FESTSTELLUNGSENTWURF

Große Kreisstadt Torgau		Unterlage/Blatt-Nr.: 5/1
Industriegebiet "Am Repitzer Weg"		Lageplan
		Maßstab: 1:500

Neubau der "Solarstraße" in Torgau

3.Tekur 30.11.2021

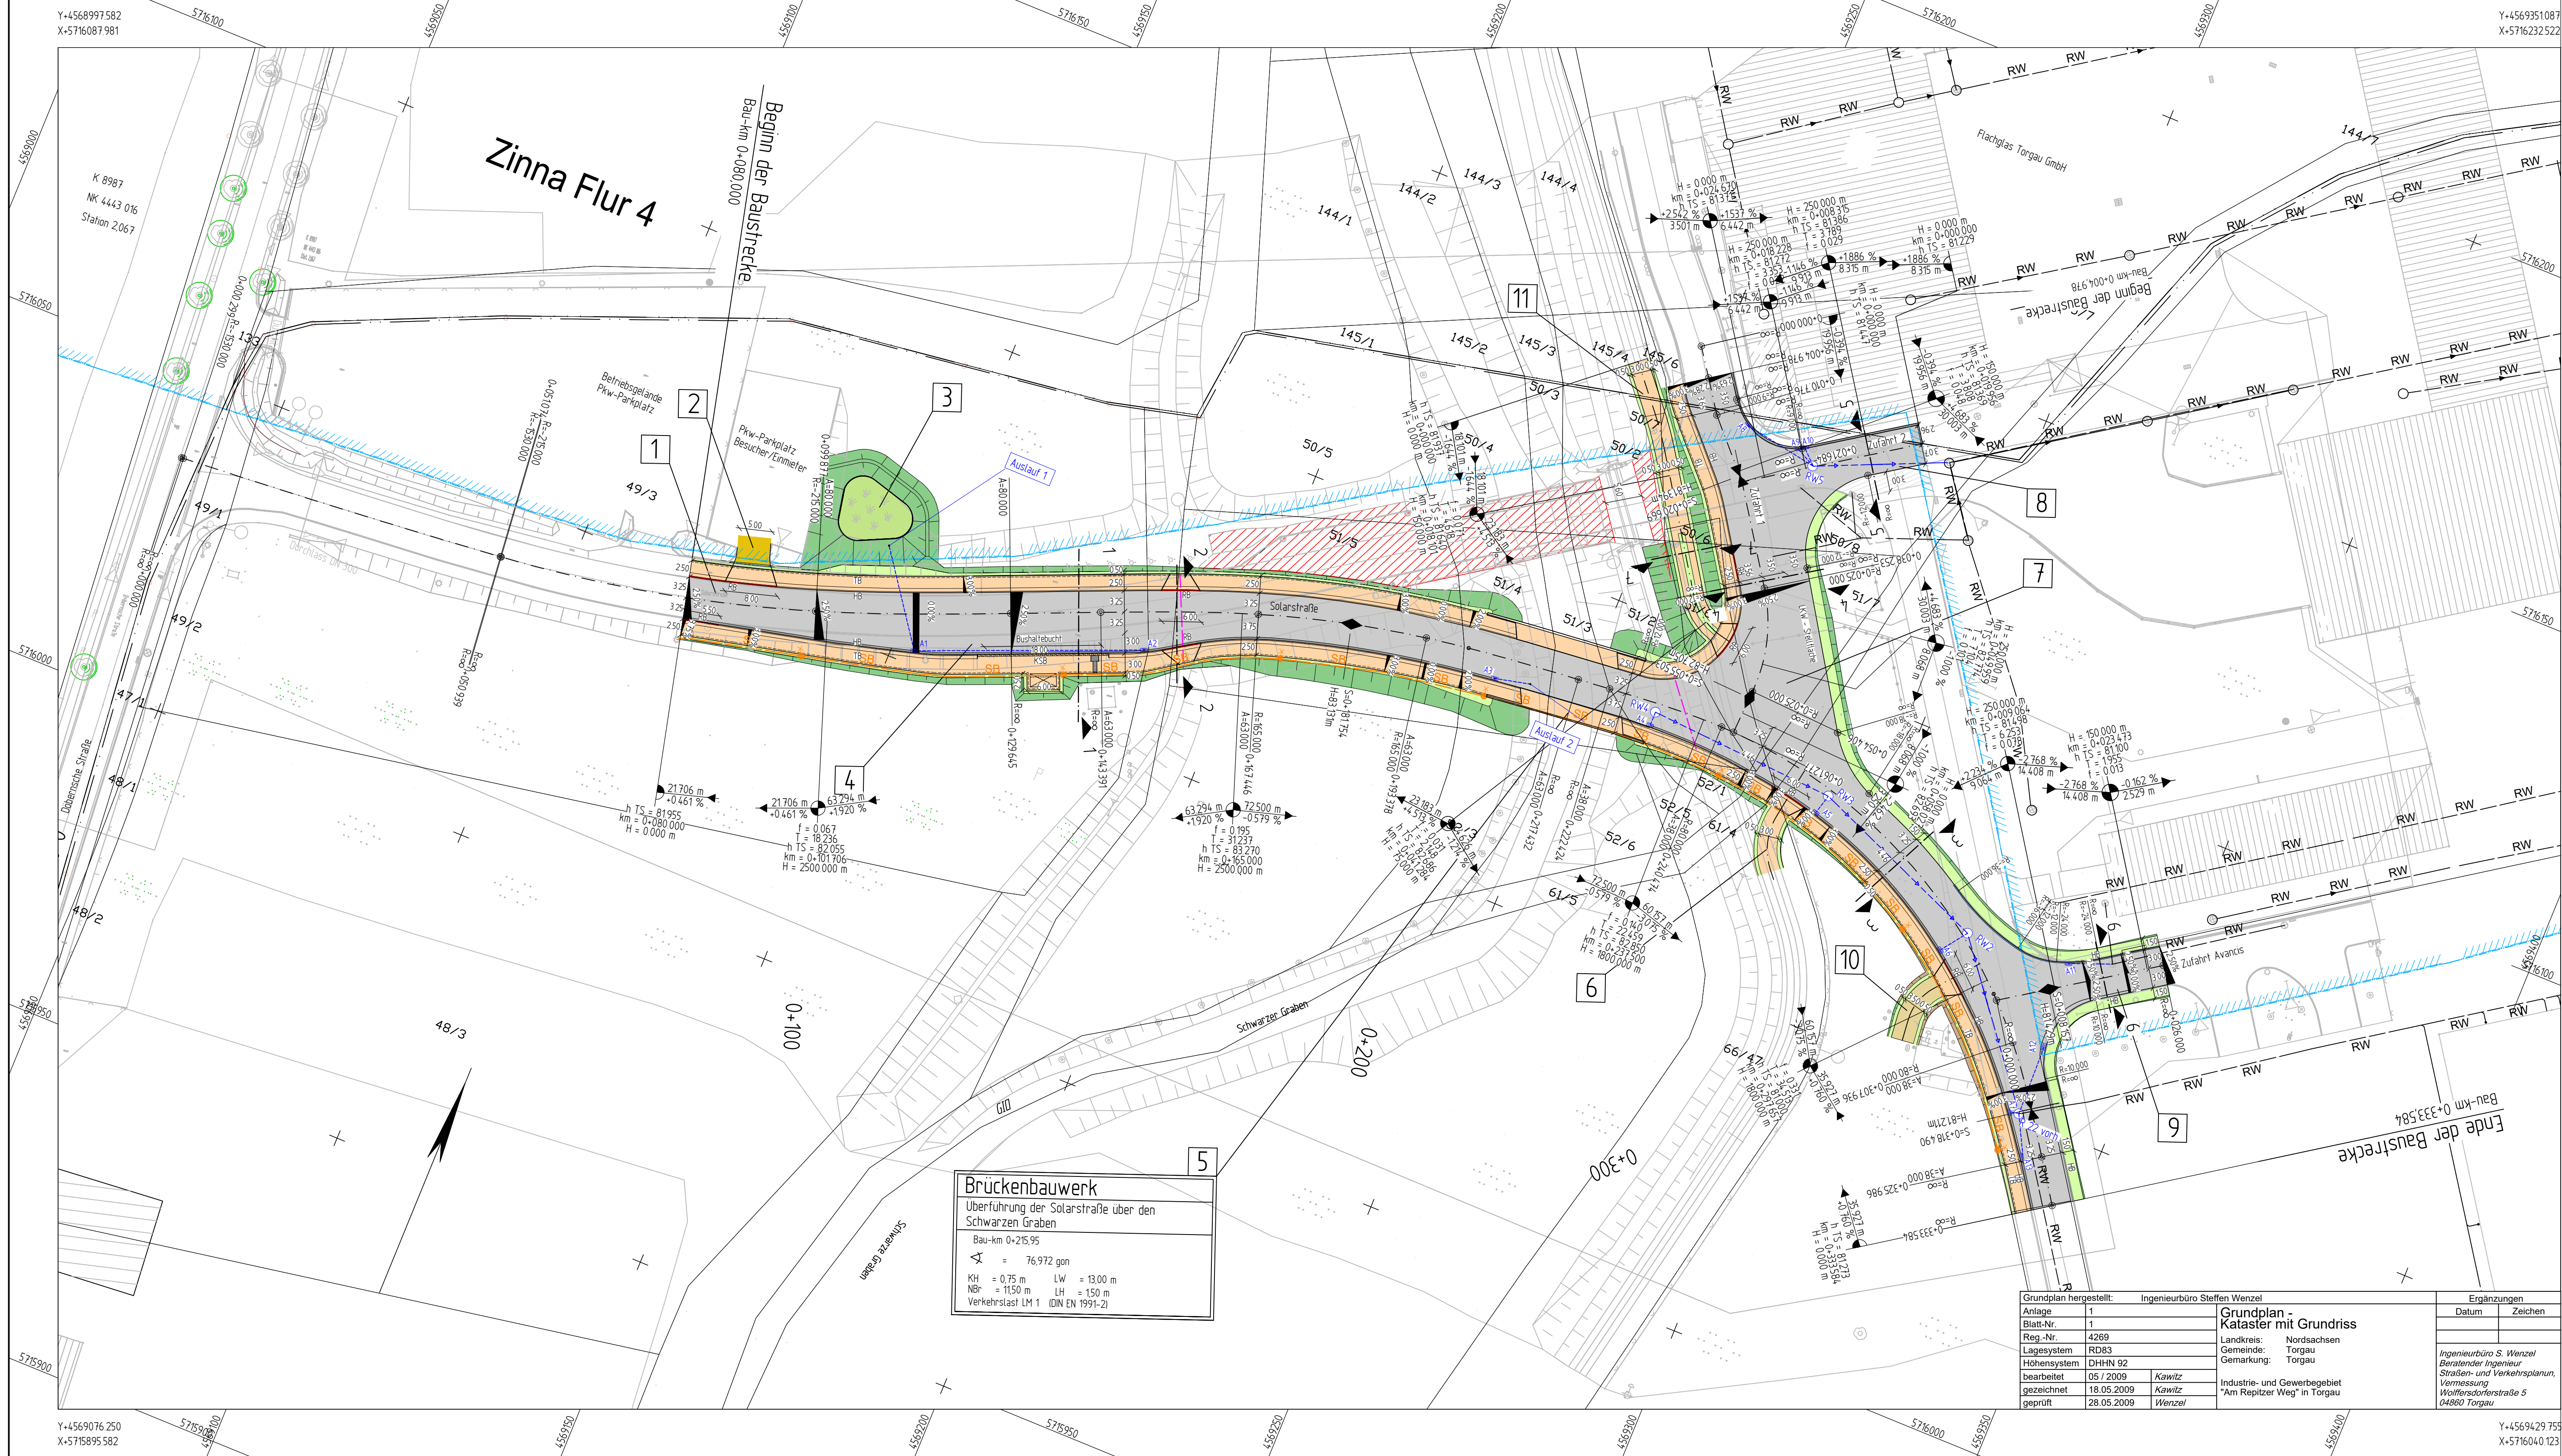
a	Ergänzung der Angabe „RB“ (Rundbord) als Kennzeichnung der Bordabsenkung im Bereich Anschluss Deichverdrängungsweg an Zufahrt 1 (Flachglas) entsprechend Vorschlag vom LDS	November 2021	Papic
a	Entfallen von baulich ausgebildeten Zufahrten zu zwei Deichverdrängungswegen (frühere lfd. Nr. 5 und 6 nach Regelungsverzeichnis) entsprechend Abstimmung mit LTV vom 29.09.2021	November 2021	Papic
a	Änderung der Querneigung des südlichen Gehwegs im Bereich des Deichverdrängungswegs 1	November 2021	Papic
a	Darstellung des Rückbaues der Solarstraße im Bereich der Deichscharke III entsprechend Abstimmung mit LTV vom 29.09.2021, Darstellung der Entwässerung im Bereich Zufahrt 2	November 2021	Papic
